**Modulo per la presentazione delle osservazioni per i piani/programmi/progetti sottoposti a procedimenti di valutazione ambientale di competenza statale**

ID: Codice procedura (ID\_VIP/ID\_MATTM):10844

Impianto per la produzione di energia elettrica da fonte eolica, costituito da 6 aerogeneratori della potenza complessiva di 37,2 MW, un sistema di accumulo da 25 MW e relative opere connesse in località "Rempillo" nel comune di Pitigliano (GR).

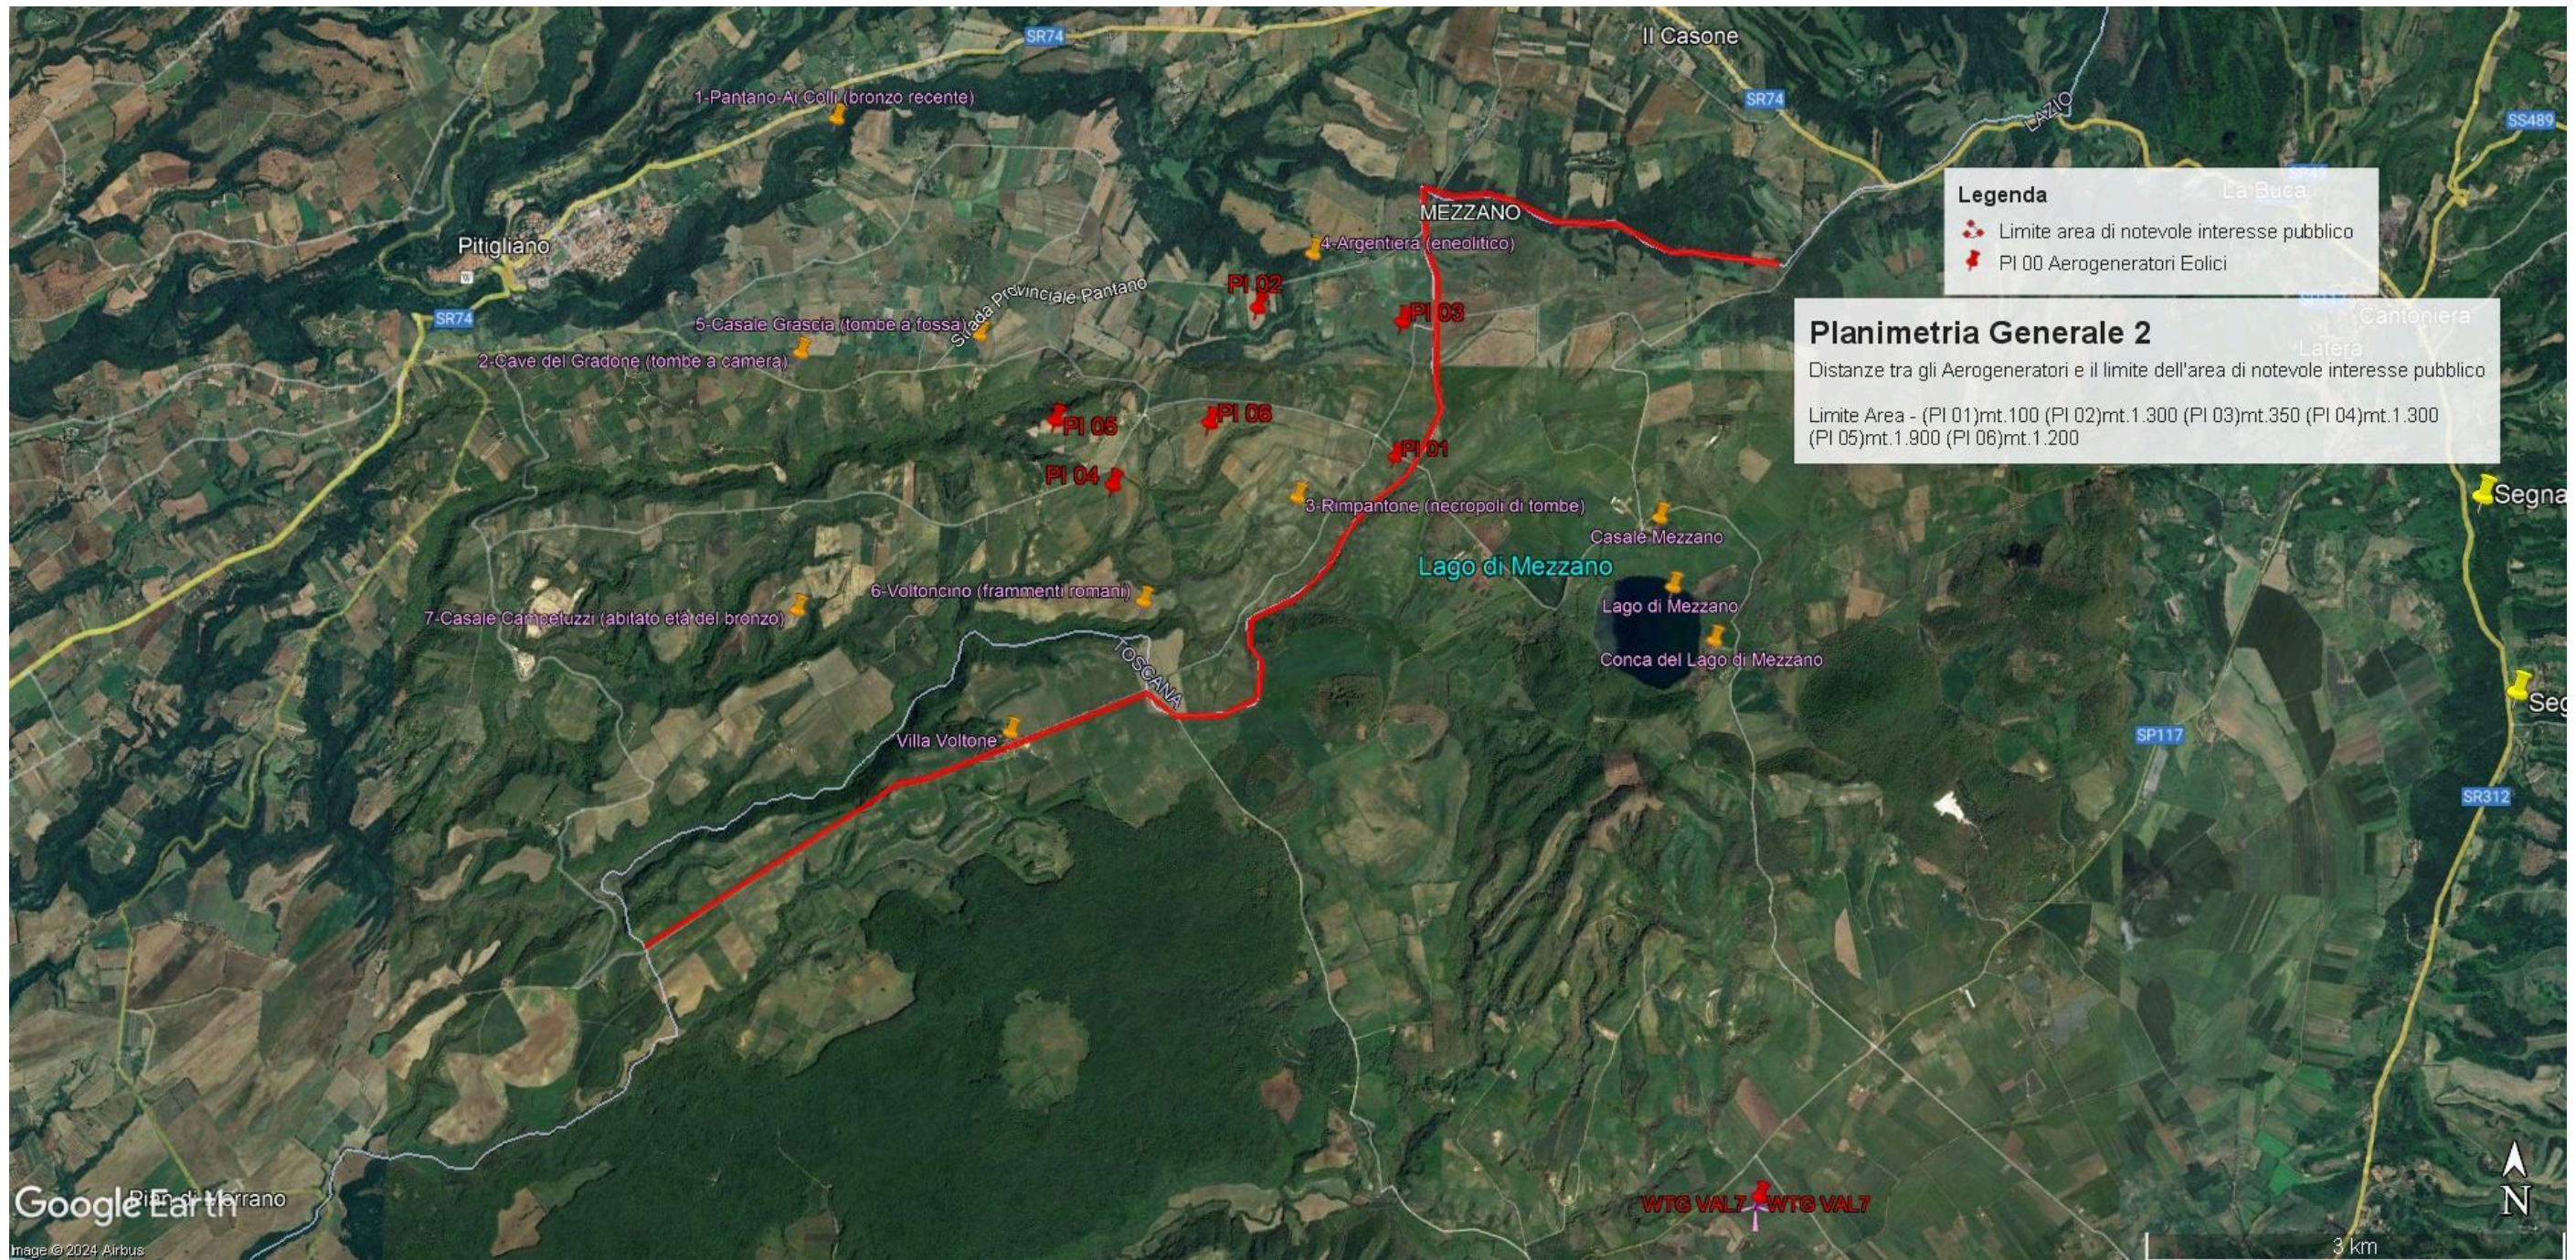
Inoltre, la zona in cui insisterebbe l'impianto eolico industriale Rempillo è compresa nelle fasce di rispetto di 3 km di diversi beni archeologici tutelati dalla parte II del Codice dei Beni Culturali (vedi Allegato, immagine n. 3). Inoltre le pale P04 e P05 ricadono all'interno di un'area archeologica che la Proponente vorrebbe cancellare per il semplice fatto che non è riportata nel documento regionale ma

In sintesi, visti l'art. 20 comma 8 lettera c) quater del D.Lgs n 199/2021 e le Linee guida nazionali appena citate, considerato l'enorme impatto dell'impianto eolico industriale denominato "Rempillo" sulla zona paesaggistica di notevole interesse pubblico ben individuata nelle immagini n.1 e n. 2 e sui Beni Culturali evidenziati nell'immagine n. 3 dell'Allegato alle presenti Osservazioni, per la collocazione delle pale P04 e P05 direttamente all'interno del perimetro di un'area archeologica e per gli impatti anche sull'area intermedia e vasta dei pregiati territori laziali della Tuscia settentrionale e in particolare di quelli del pitiglianese ricco di emergenze agricole, naturalistiche, storiche e archeologiche del periodo etrusco ma non solo, si chiede che venga negata l'autorizzazione all'insediamento dell'impianto eolico denominato "Rempillo".

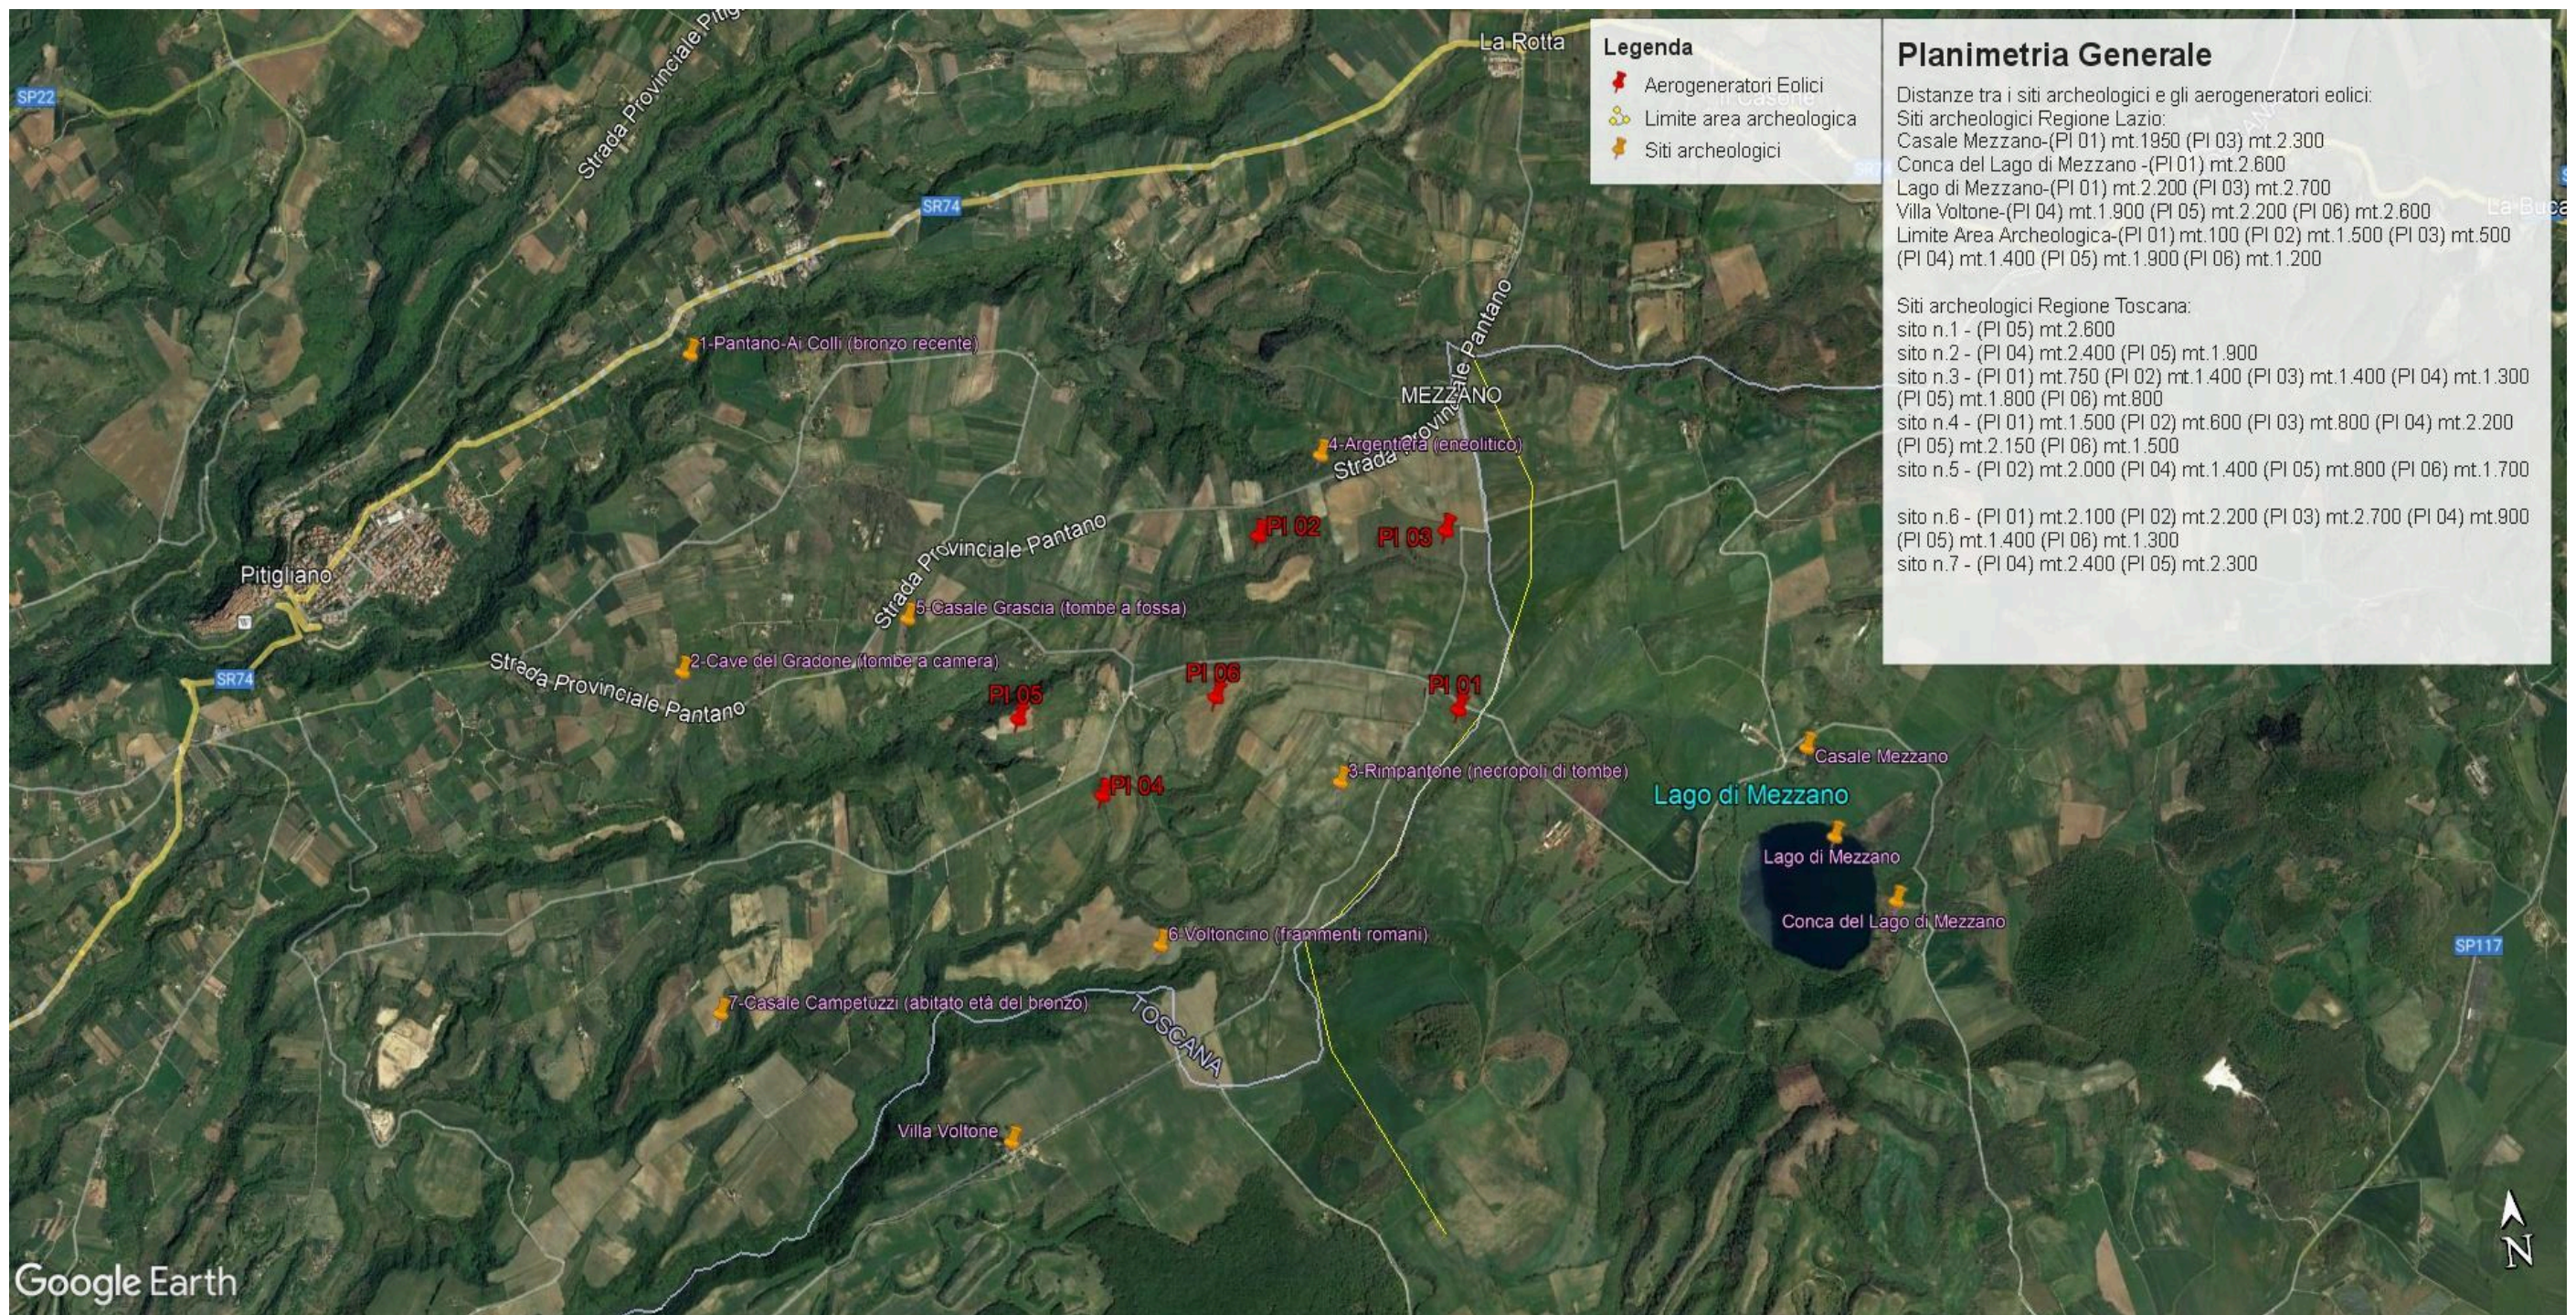
- h) Le zone di interesse archeologico evidenziate nell’immagine n. 3 a cui si aggiungono anche l’importante abitato protostorico di Sorgenti della Nova e Ruderì del Castello altomedioevale che si trovano a circa 4 km dalle aree in cui è stato progettato l’impianto eolico industriale. Poco più lontano i resti del castello medioevale “Morroneccio”. Nell’area vasta le preziose necropoli eneolitiche (Poggi Alti) ed etrusche di Pitigliano, Sovana e Sorano.

Immagine n. 5 Intervisibilità degli impianti eolici della provincia di Viterbo anche in quella di Grosseto, in particolare nel pitiglianese.

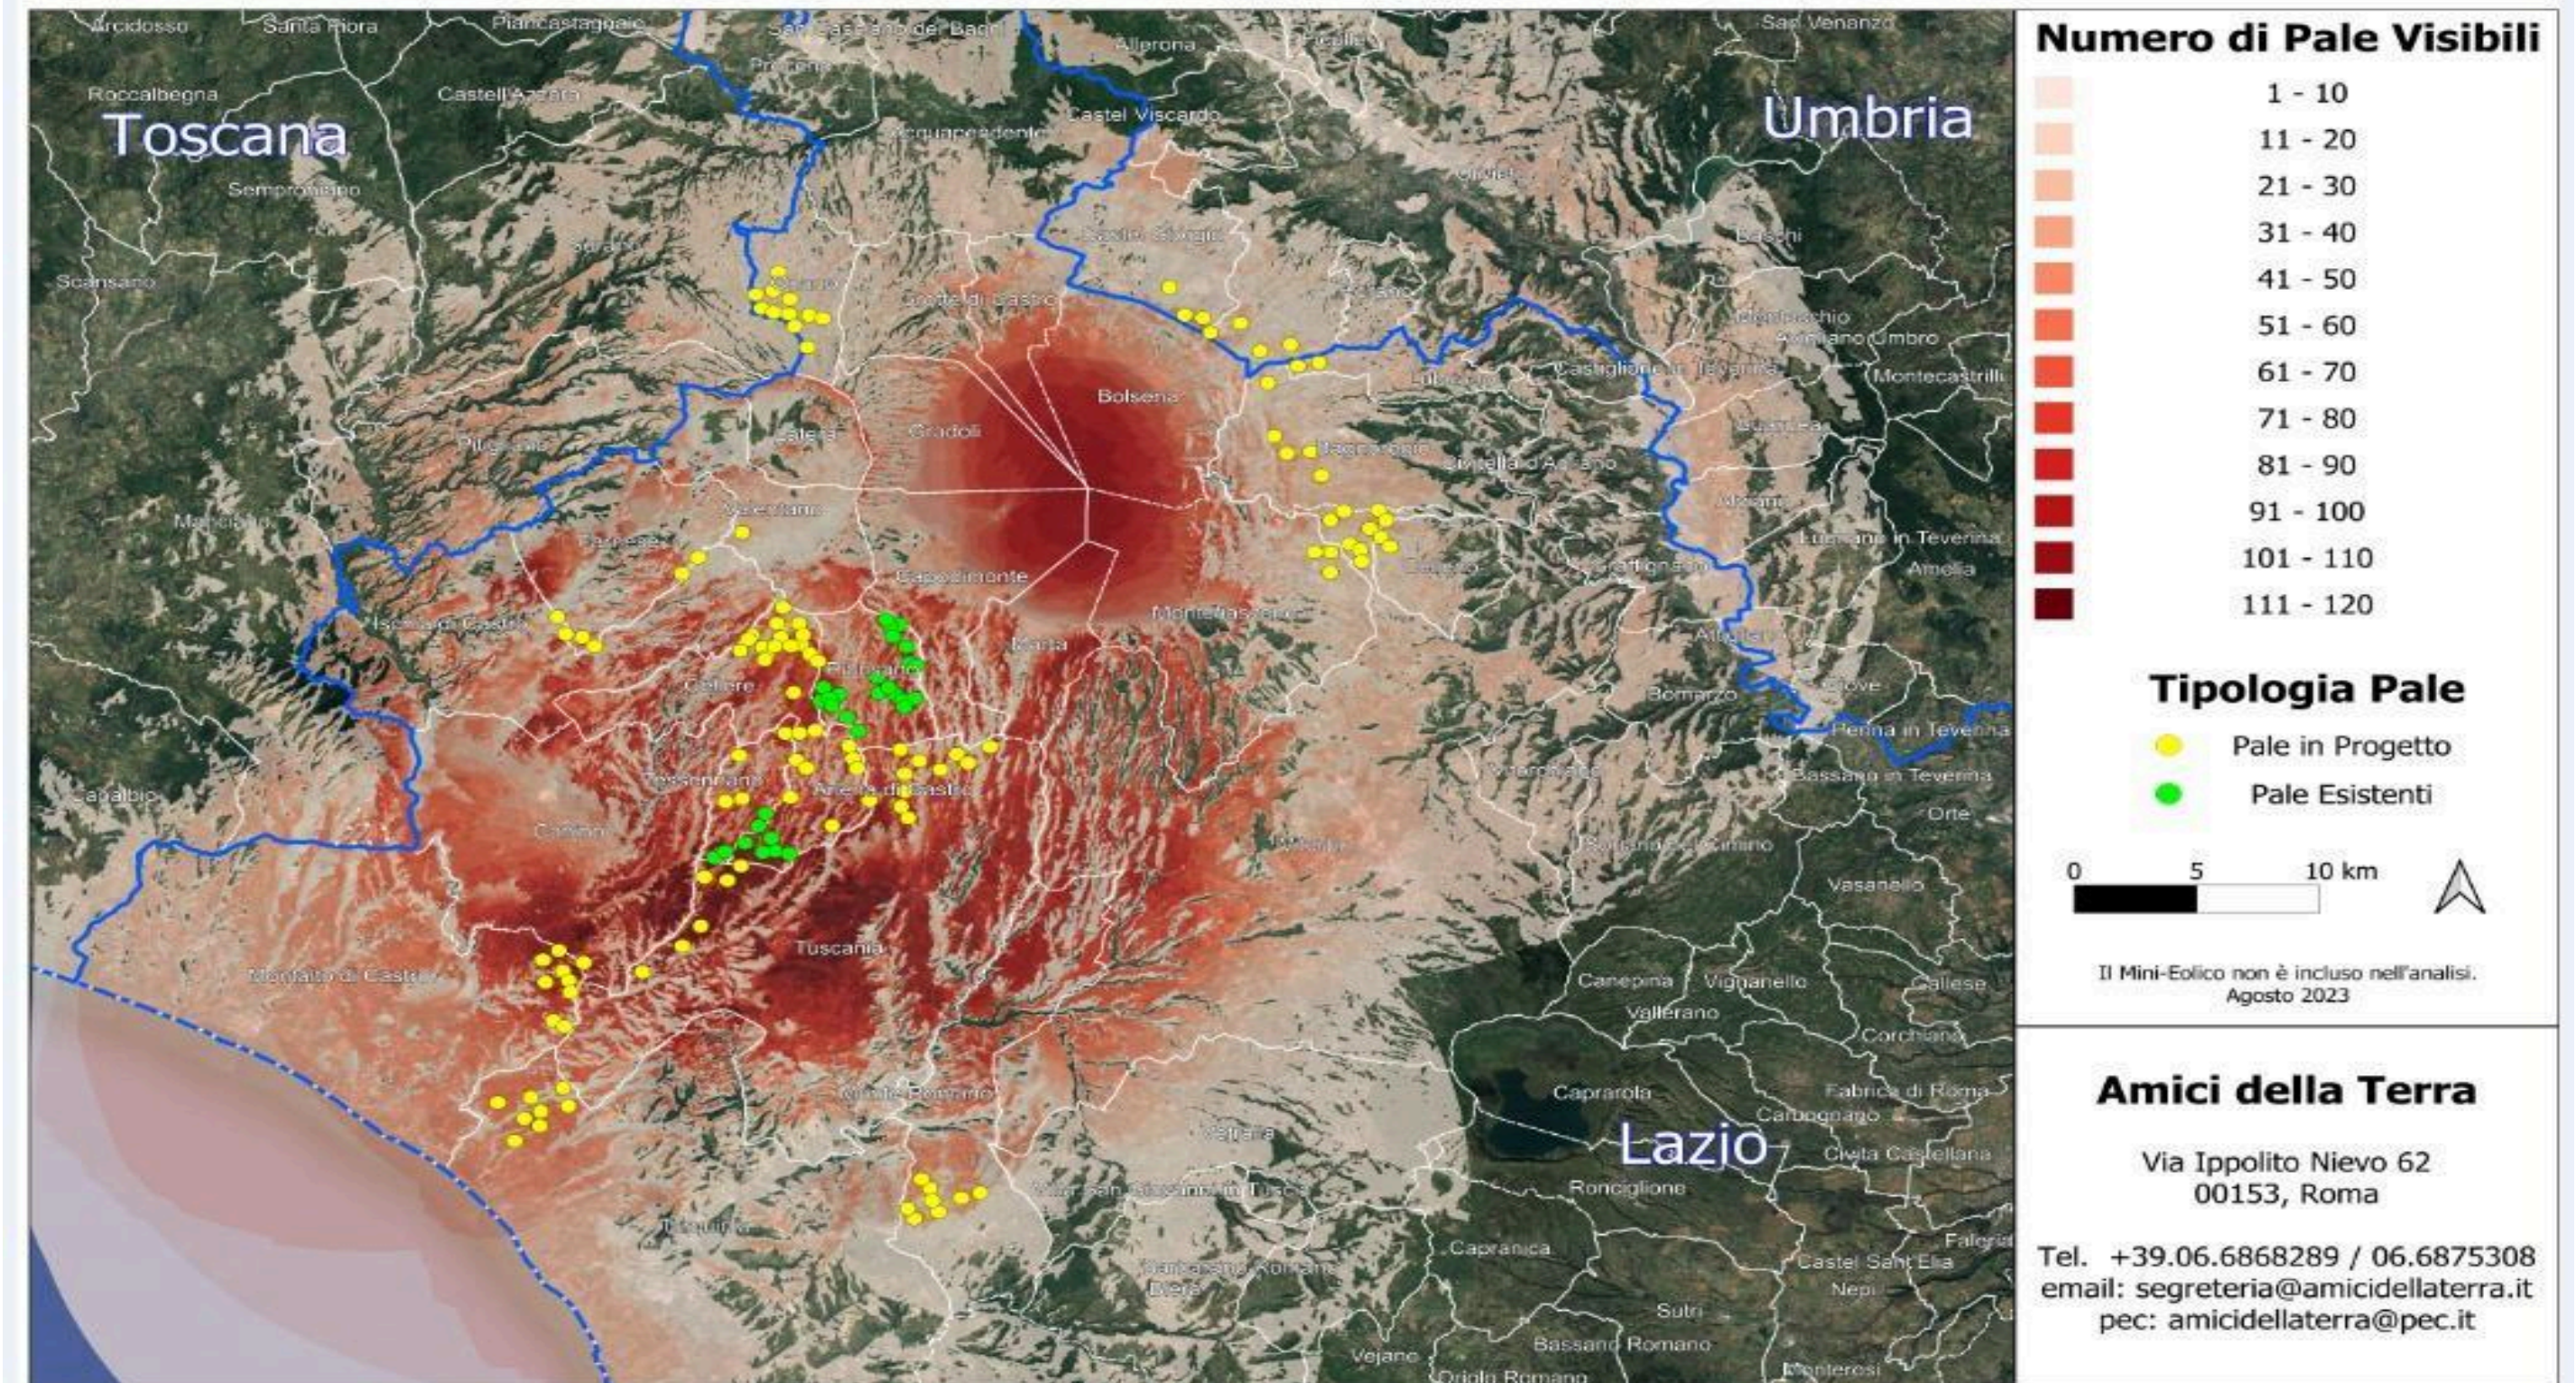
Quindi anche la Regione come Ente deputato dalla normativa nazionale a legiferare sulle aree idonee e non idonee si è espressa riguardo al fatto che abbia assolto ai doveri e alle quote stabilite dal PNIEC e in ambito regionale la provincia di Viterbo è stata quella con il più alto tasso di impianti FER tra tutte e quindi ormai satura ed il cumulo degli impianti FER installati, autorizzati e in progetto rappresenta una elevata criticità per la sostenibilità ambientale di ulteriori eventuali iniziative, L'impianto eolico “ Rempillo” pur essendo “esterno al confine provinciale e regionale ma nelle sue immediate vicinanze ( a soli 100 metri i primi due aerogeneratori) oltre ad impattare sul territorio e sulle economie di tre Comuni del Lazio ( Farnese, Valentano e Latera) si trova nelle fasce di rispetto dei Beni di notevole interesse pubblico come si è evidenziate nelle Osservazioni nn. 1 e 2 e crea anche degli impatti negativi anche sui beni naturalistici come verrà dettagliato nell'Osservazione n. 4. Inoltre andrebbe a sommarsi al già enorme cumulo di impianti eolici e fotovoltaici e geotermici che già creano una elevata criticità ambientale nella provincia di Viterbo e interferiscono anche con il

territorio toscano come si può vedere dalle immagini nn. 4 e 5 dell'Allegato n. 1.
